COMUNE di ALTAVALLE

STUDIO DI COMPATIBILITA'
INTEGRAZIONE AGOSTO 2020

Piano Territoriale della Comunità della Valle di Cembra

Collegamento Sover – Grumes / B2

Linea continua = tracciato previsto; linea a puntini = variante proposta nel marzo 2020 per minimizzare la pericolosità idraulica.

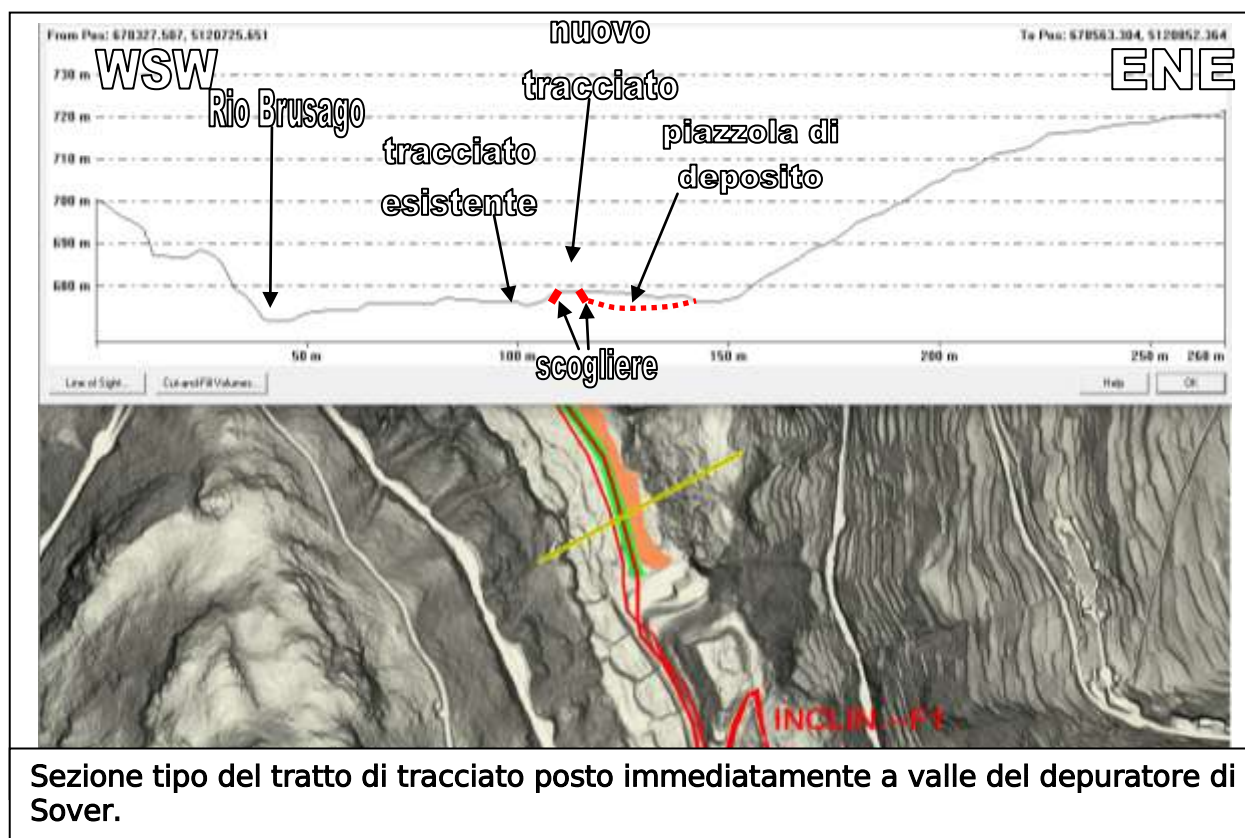
1) si rileva che il tratto di strada compreso tra il depuratore e i dissesti 1 e 2, così come numerati (...), si discosta dalla strada esistente (proposta di variante della pista esistente, per pericolosità idraulica – si veda relazione (...) pag. 45, avvicinandosi ed interferendo alla zona di piede di uno scivolamento di detrito e roccia evoluto in colata avvenuto nel febbraio 2014. Si ritiene quindi dal punto di vista geologico opportuno allontanare *in primis* il tratto di strada in oggetto dal versante critico ripercorrendo almeno il tratto esistente. Se si considera la soluzione proposta (...) per superare le problematiche idrauliche in questo punto, posizionando la piattaforma stradale in rilevato, si suggerisce di considerare degli interventi di protezione e di contenimento anche sulla rampa di monte della strada, (...) o di intervenire con opere di stabilizzazione sul versante, riporti e riprofilature o nella zona di piede con aree previste per l'accumulo di volumi detritici eventualmente mobilizzati.

Ovvero si ritiene che questo aspetto vada meglio precisato anche nei confronti di una pericolosità geologica per franamenti e crolli o per colate detritiche da versante.

2) In generale per tutto il tratto di viabilità che si sviluppa sul fondovalle entro il Comune di Sover e che si avvicina al piede del versante orografico destro della valle del rio Brusago, si consiglia di valutare la possibilità di realizzare delle opere di protezione o di intervenire con accorgimenti tali che comportino una struttura stabile nel tempo per l'intercettazione di eventuali masse in movimento, indipendentemente dalla presenza di un "argine" o "cordone di colata" messo in posto dalle alluvioni del Rio Brusago, vulnerabile ad eventuali e futuri eventi alluvionali che interessano il fondovalle e suscettibile a potenziali fenomeni di rimodellamento, anche locali.

Lo studio idrologico, sedimentologico ed idraulico ha analizzato la pericolosità dell'area interessata relativamente ai fenomeni torrentizi attesi lungo il rio di Brusago ed ha esplicitato la necessità di allontanare il tracciato stradale dall'alveo del Rio Brusago, avvicinandosi al versante.

Questo spostamento comporta l'avvicinamento al versante posto a NE del tracciato, aumentando quindi la pericolosità del tracciato rispetto alla componente crolli e frane, in quanto il versante presenta queste criticità idrogeologiche.

Posizione dei due nuovi inclinometri: coordinate (UTM - WGS84 - 32N)

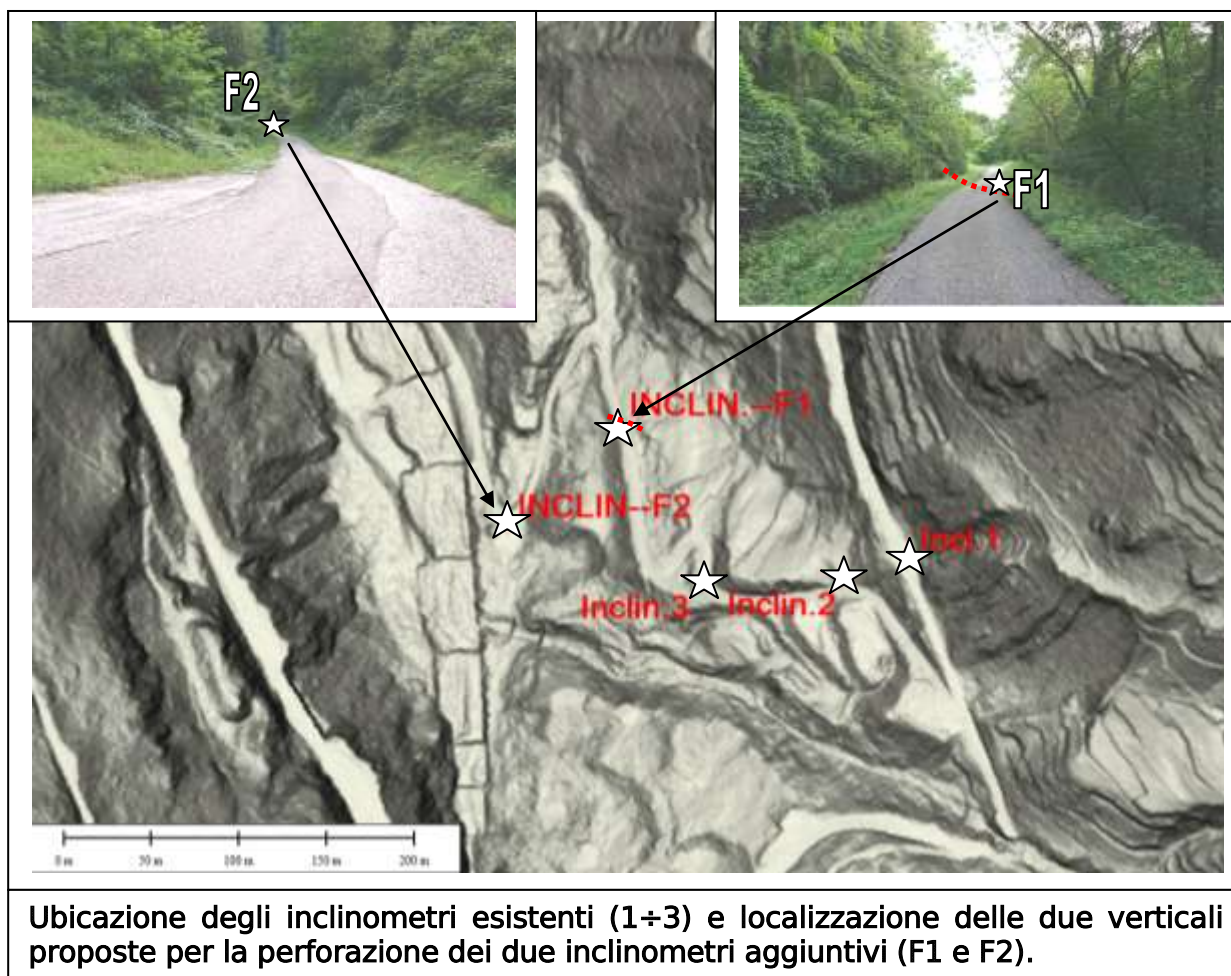
3) Si suggerisce di incrementare il monitoraggio con tubi inclinometrici (a carico del proponente) nella zona della discarica, in quanto gli attuali inclinometri collocati dai Servizi Provinciali hanno l'obiettivo di monitorare il dissesto franoso per evitare danni alla strada principale SP71 e non alla zona in generale, entro la quale si sviluppa anche l'infrastruttura secondaria in esame.

Come da richiesta del Servizio Geologico, ed a seguito dei contatti intercorsi, si è stabilito di indicare le posizioni per perforare due nuovi inclinometri appositamente da realizzarsi per monitorare la situazione in corrispondenza del tracciato.

Sulla base dei dati a disposizione, nonché in base al rilevamento e alla disposizione delle crepe e delle nicchie, si propongono le seguenti due posizioni, indicate nella tabella e nella figura a seguire: INCLIN.—F1 e INCLIN.—F2.

Interventi di compatibilizzazione sulla
sponda di Sover

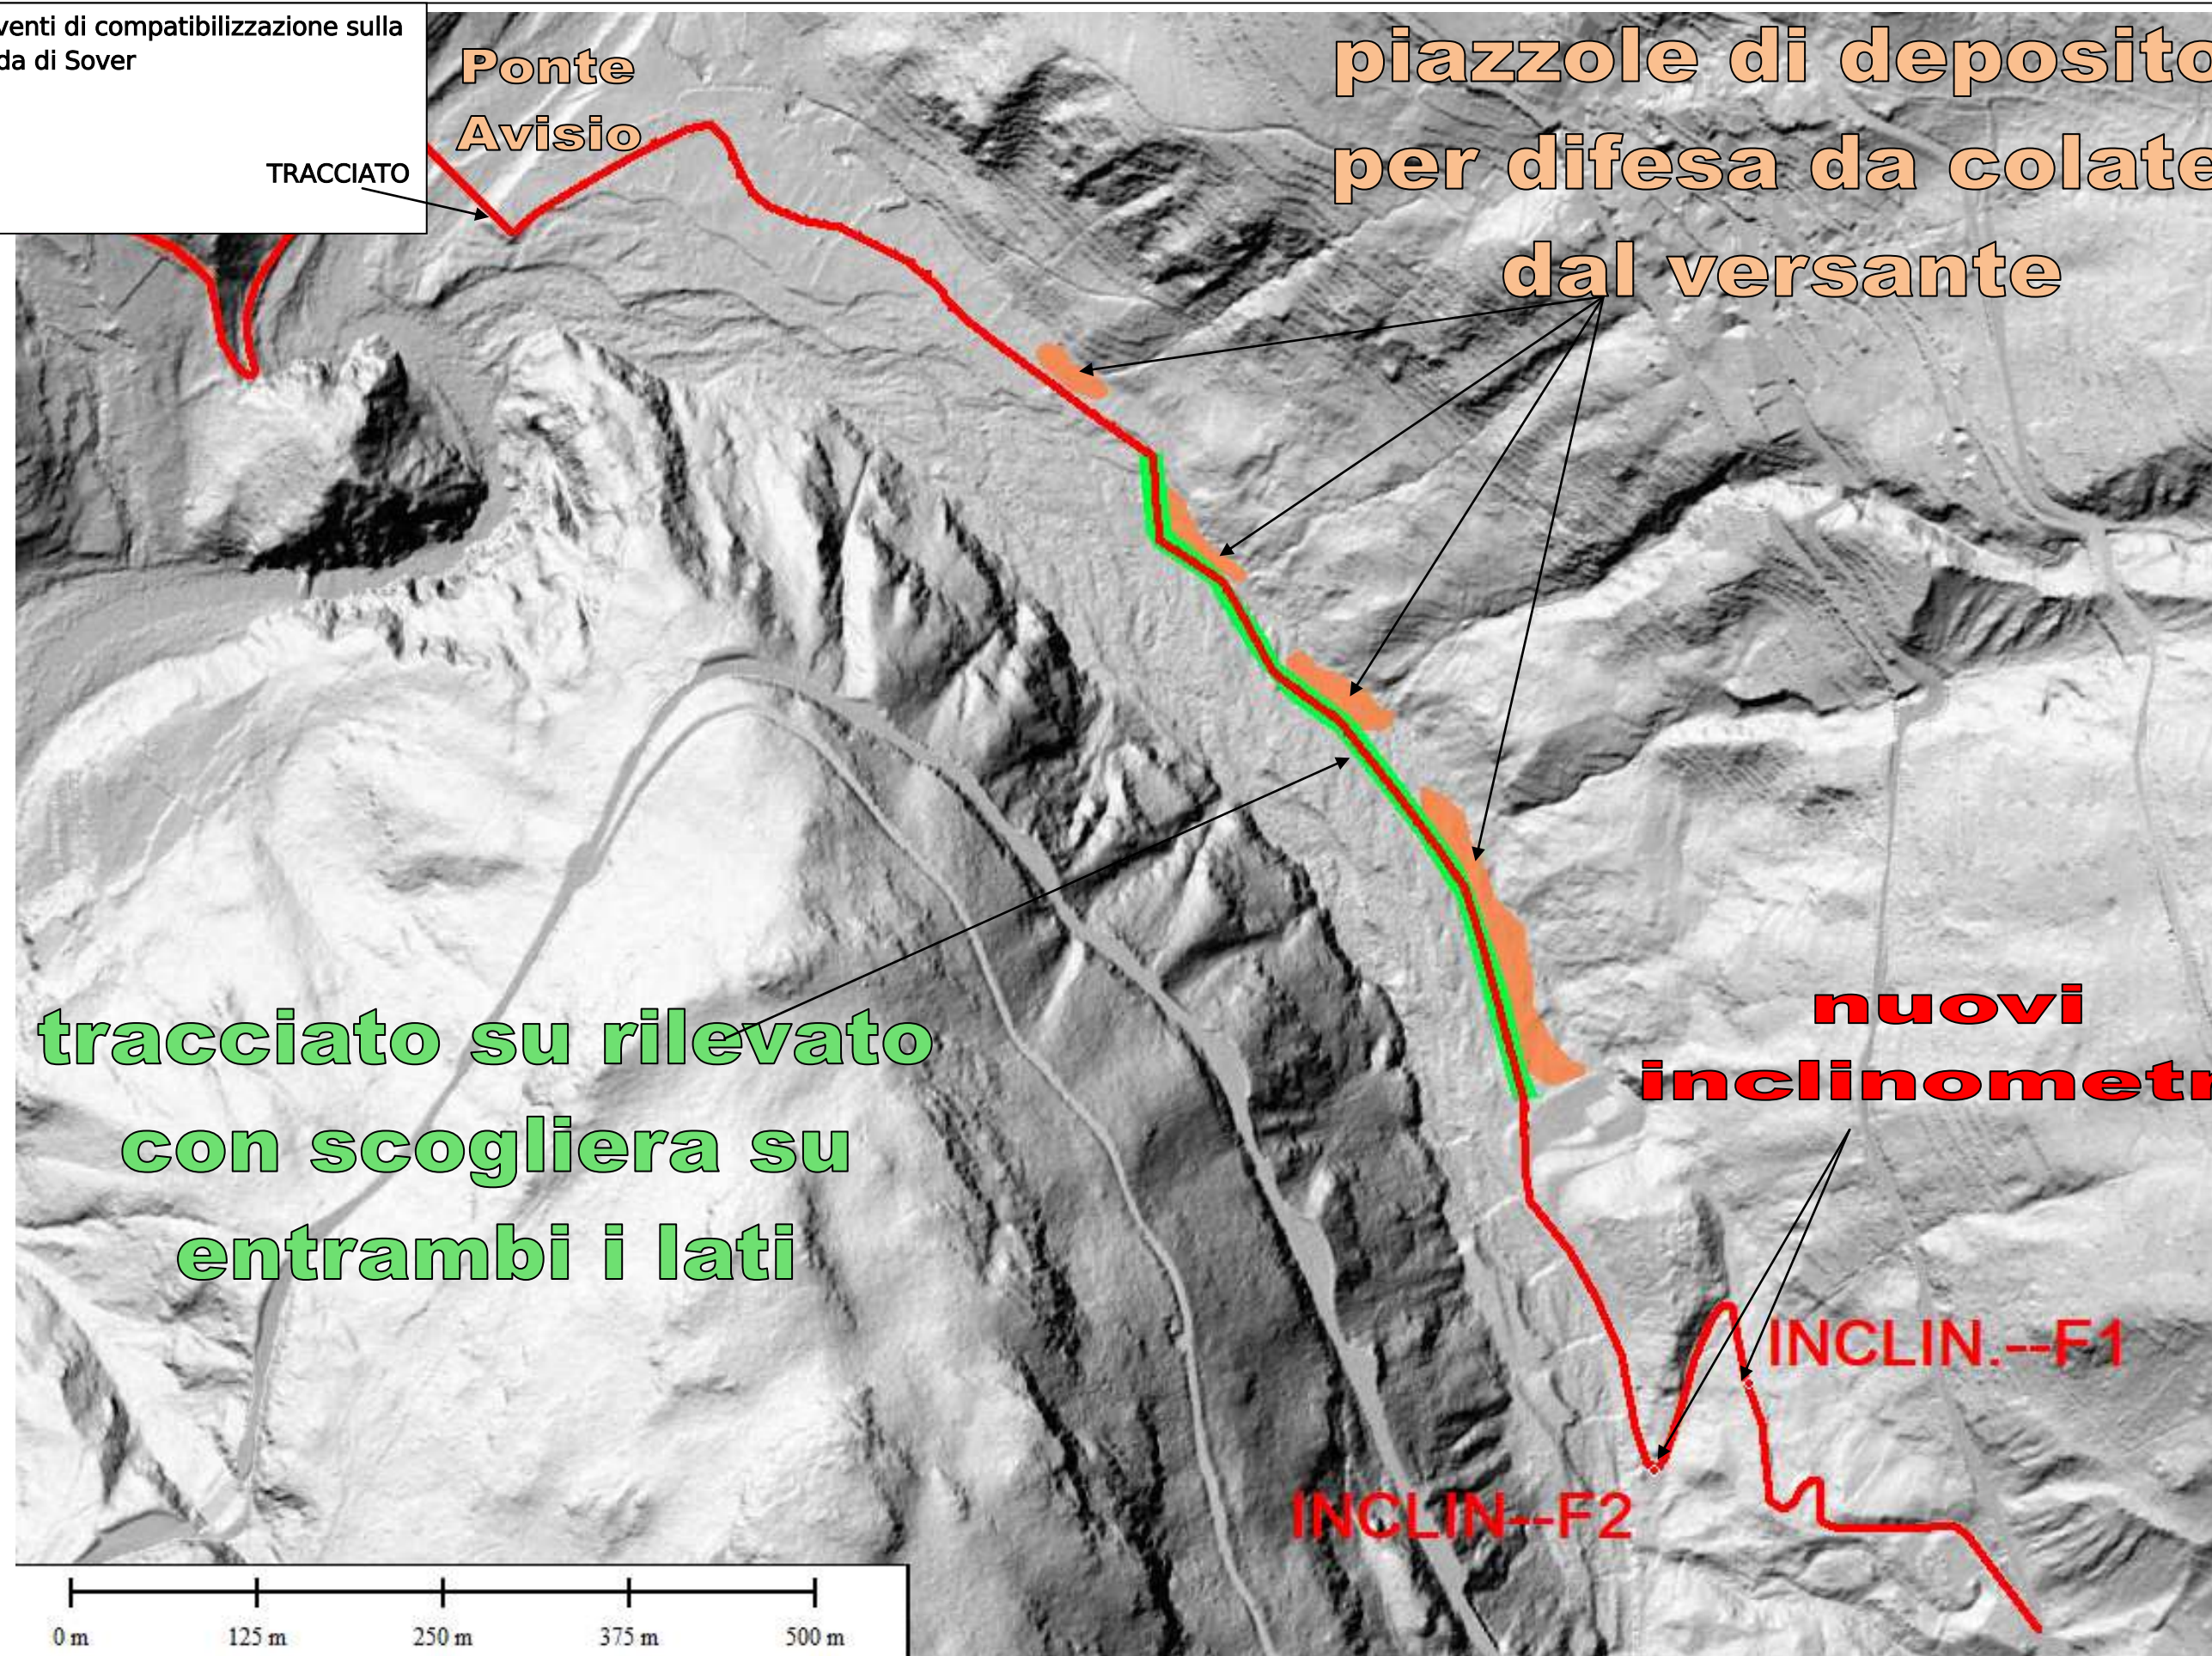
4) Si è consapevoli che le problematiche in tutta la zona di fondovalle sono anche di natura idraulica e pertanto sarebbe opportuno che il geologo integrasse il suo studio con **una tavola planimetrica sulla quale rappresentare una sintesi di tutti gli interventi di mitigazione proposti**, in accordo con quelli suggeriti dal dott. Grisotto: questo per garantire una immediata lettura delle soluzioni/prescrizioni indicate negli studi e soprattutto per escludere che vi siano interferenze negative con le proposte di difesa e mitigazione tra i due "ambiti di pericolosità" (idraulica e geologica).

In accordo con la richiesta di predisporre un elaborato che localizzi tutti gli interventi di mitigazione proposti, al fine di permettere una agevole consultazione e di evitare che sussistano interferenze fra i diversi aspetti della pericolosità da mitigare (aspetti idraulici ed aspetti geologici) si presenta, a seguire, una tavola contenente le ubicazioni di tutti gli interventi proposti.

Poichè il tracciato si estende su una zona molto vasta, per evitare problematiche di visualizzazione degli interventi a scala grafica troppo grande, si presentano due elaborati: uno riferito al settore di tracciato nel comune di Sover (sponda sinistra T. Avisio) ed un secondo riferito a Grumes (sponda destra T. Avisio).
